CENTRE HOSPITALIER DE SAINT PALAIS
CREATION D'UN CENTRE DE DIALYSE

DEMANDE DE PERMIS DE CONSTRUIRE MODIFICATIF
PC initial n°064 493 24 B0012

PLAN DE MASSE

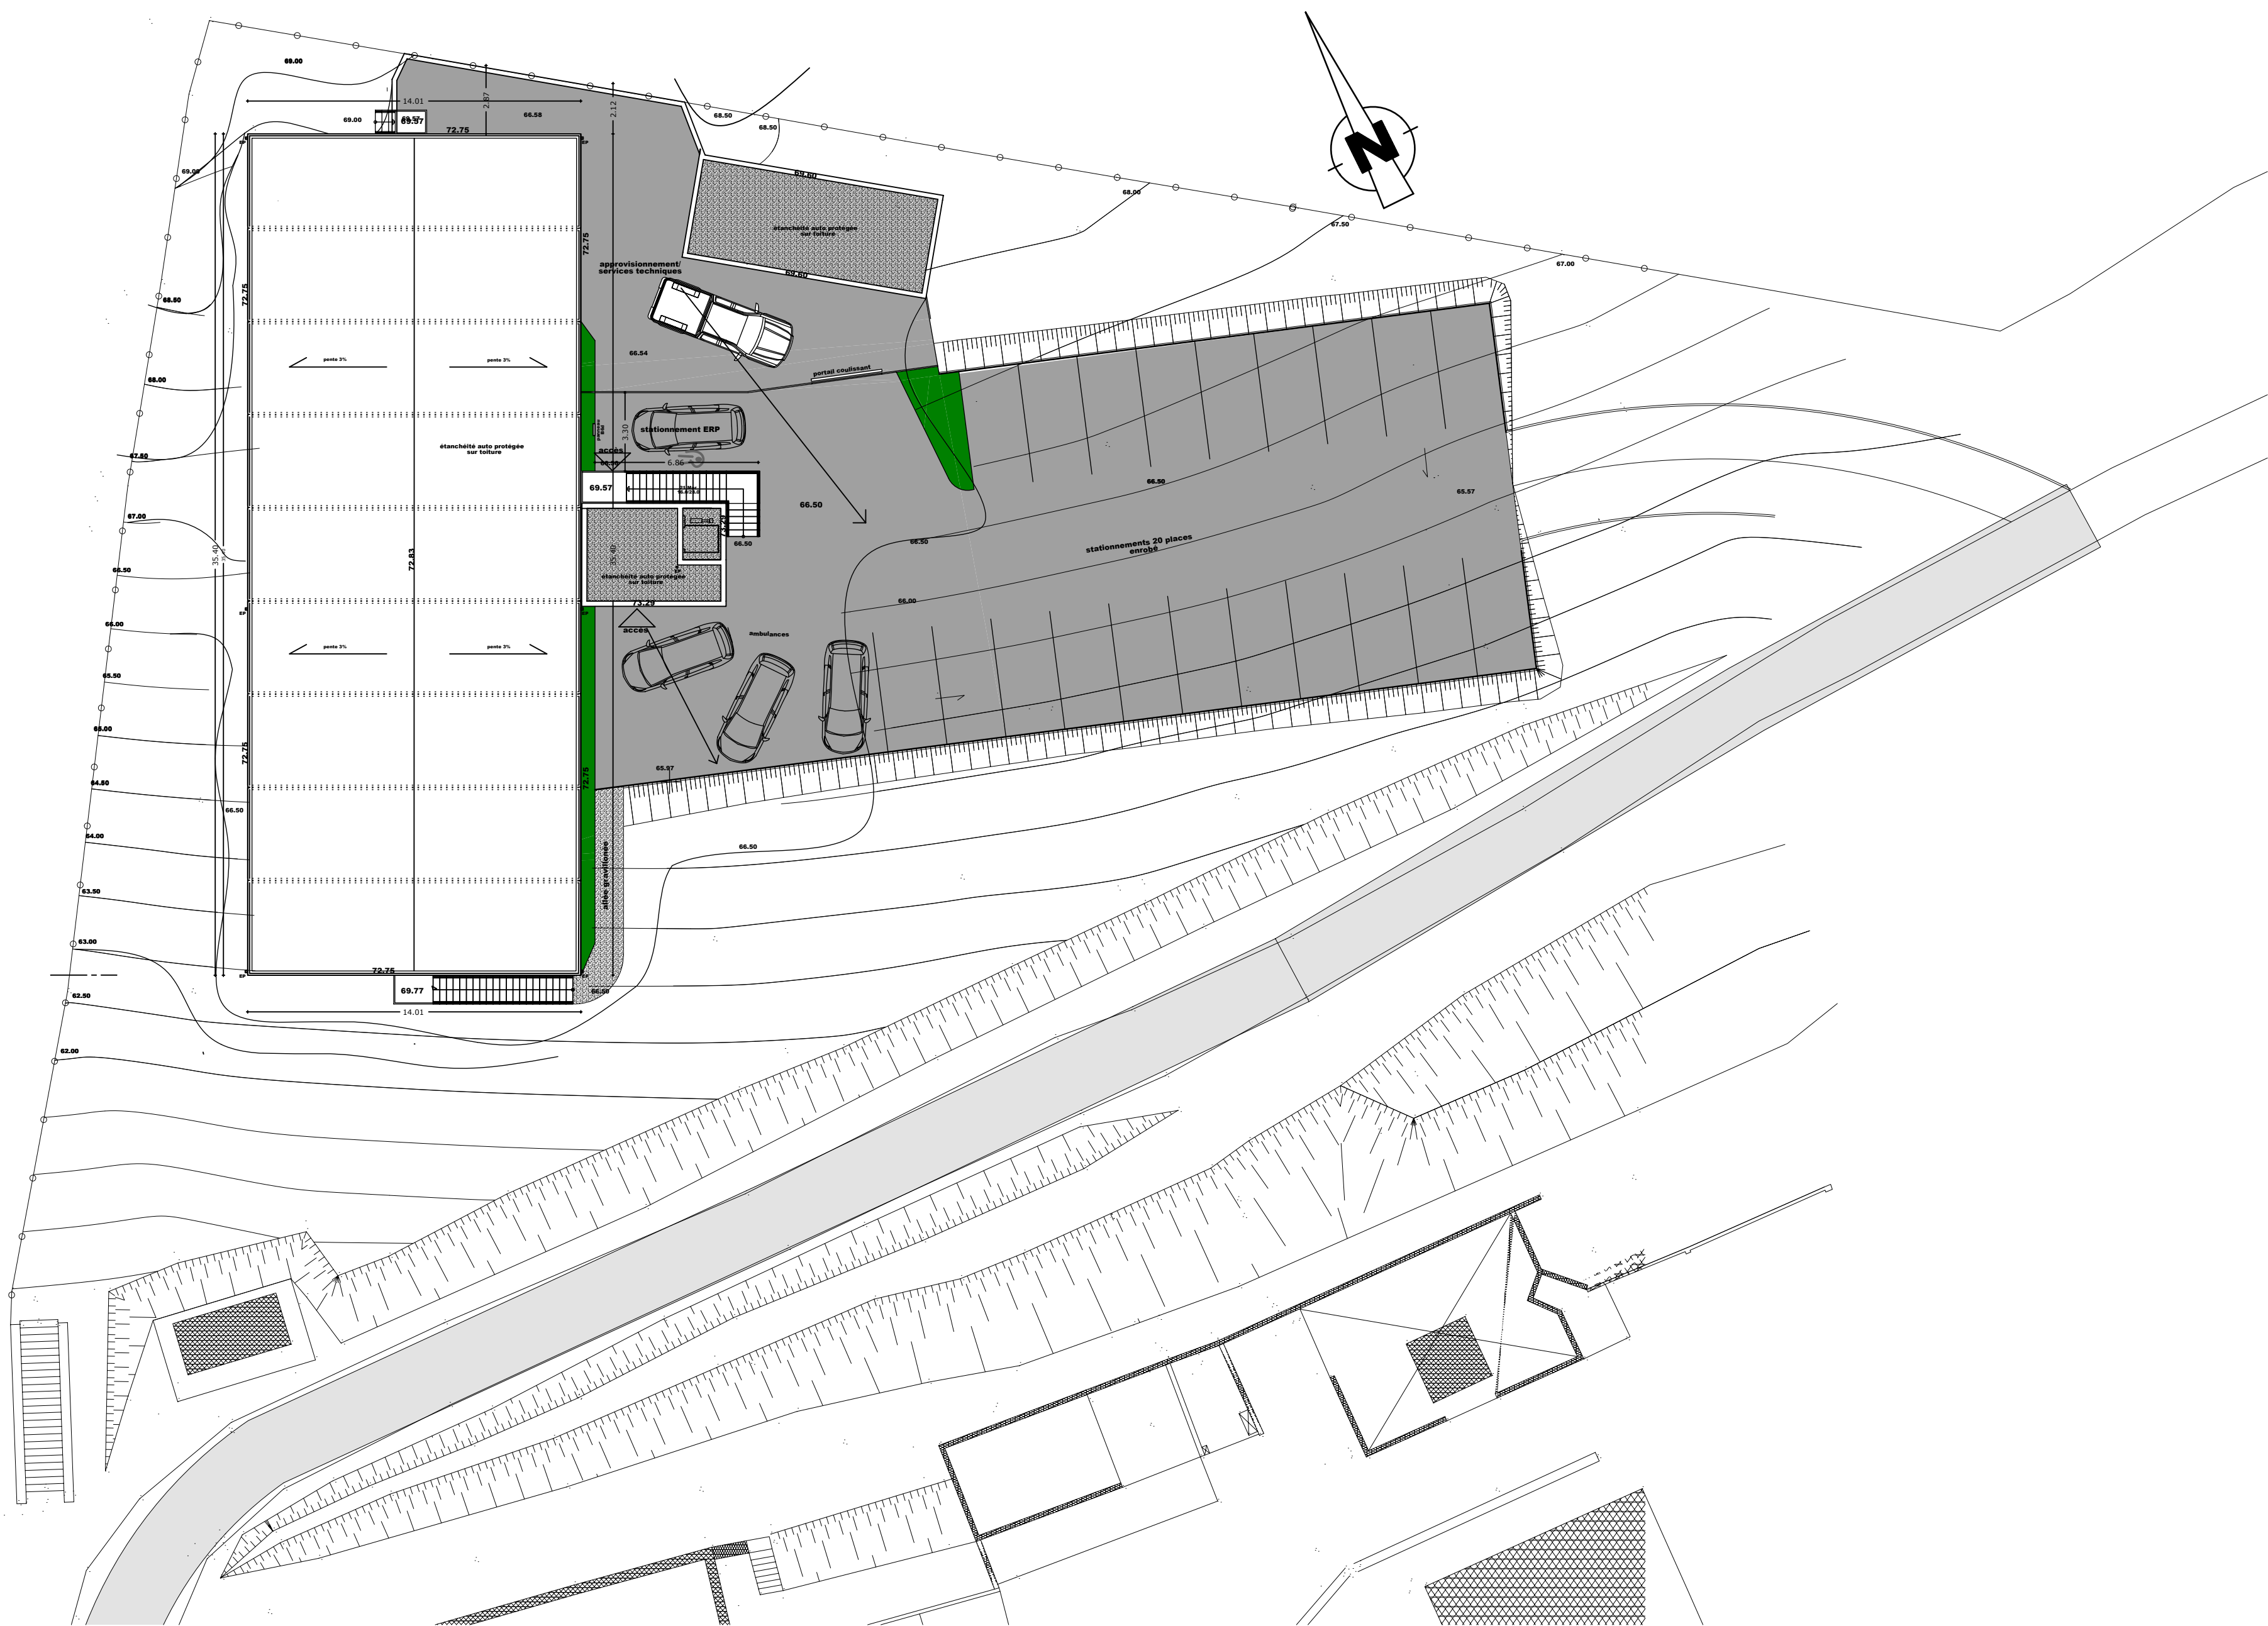
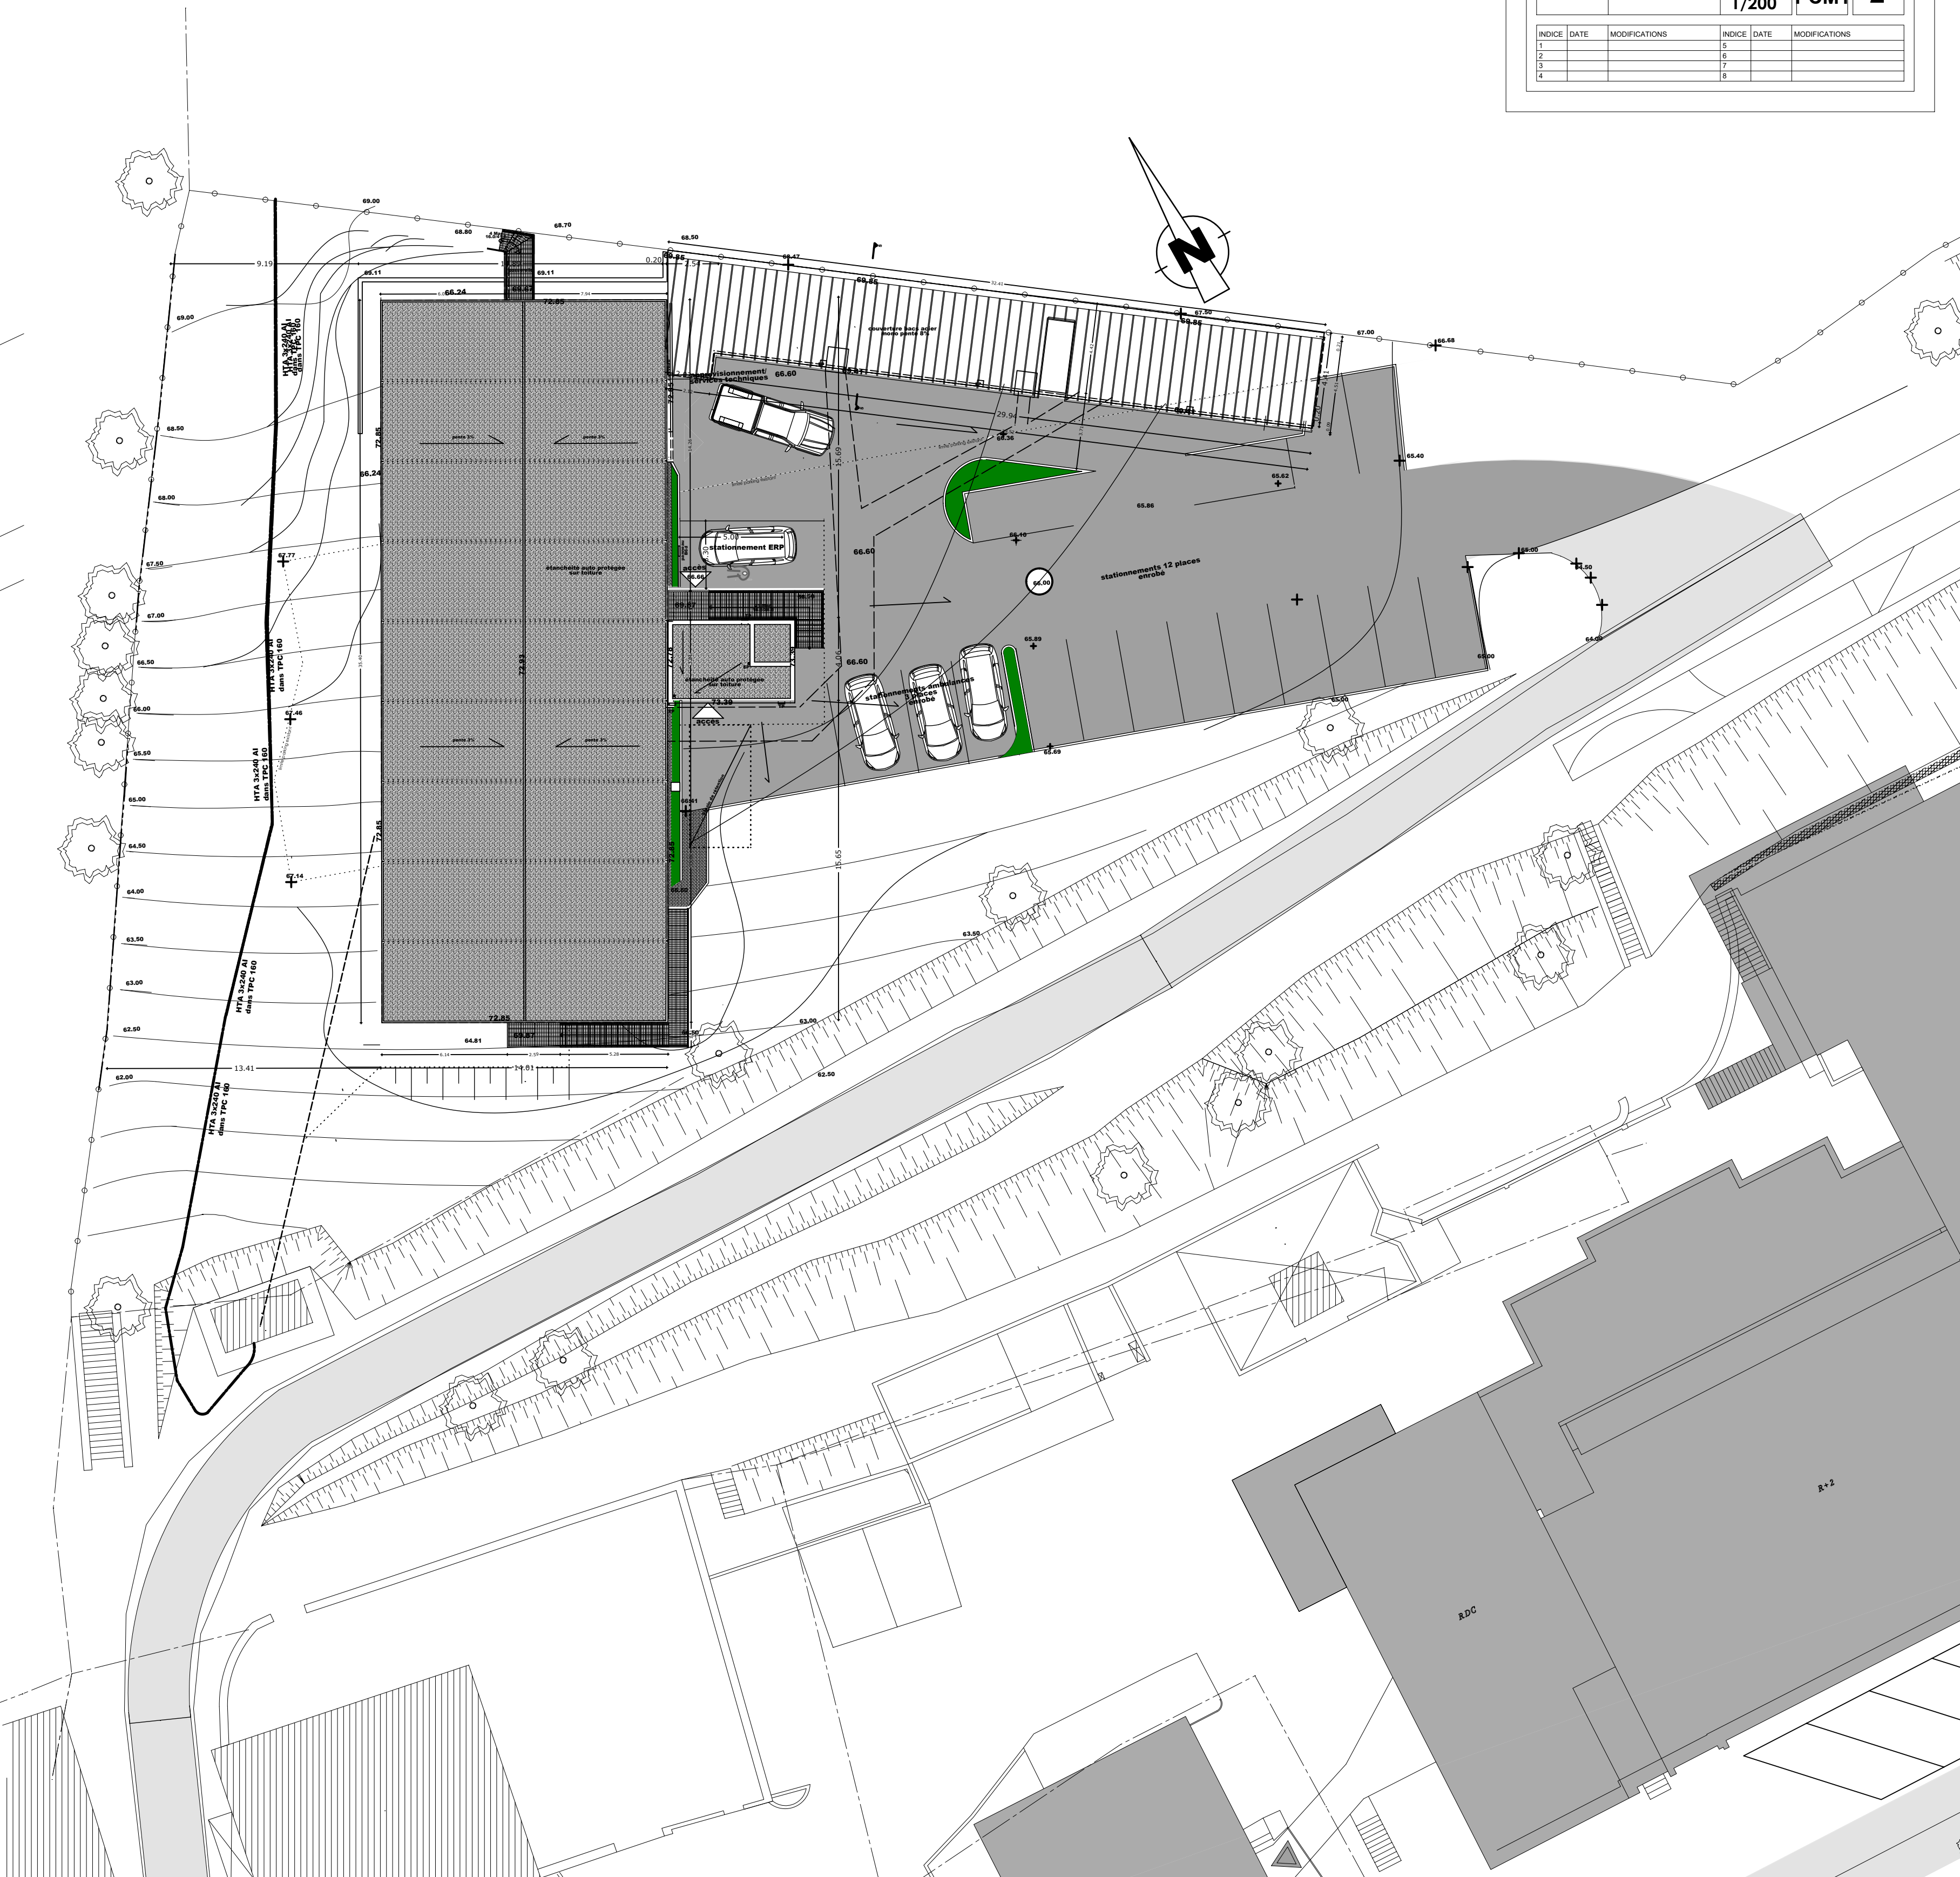
- Modifications:**
- * déplacement du bâtiment principal du à la présence d'une ligne à haute tension enterrée.
 - * Aménagement intérieur inchangé, mais rehausse de 0.10m des niveaux.
 - * agrandissement et déplacement des locaux techniques
 - * modification de la couverture des locaux techniques pour du bac acier blanc
 - * création d'une passerelle au RDC , prolongement de l'escalier Sud
 - * réorganisation du stationnement
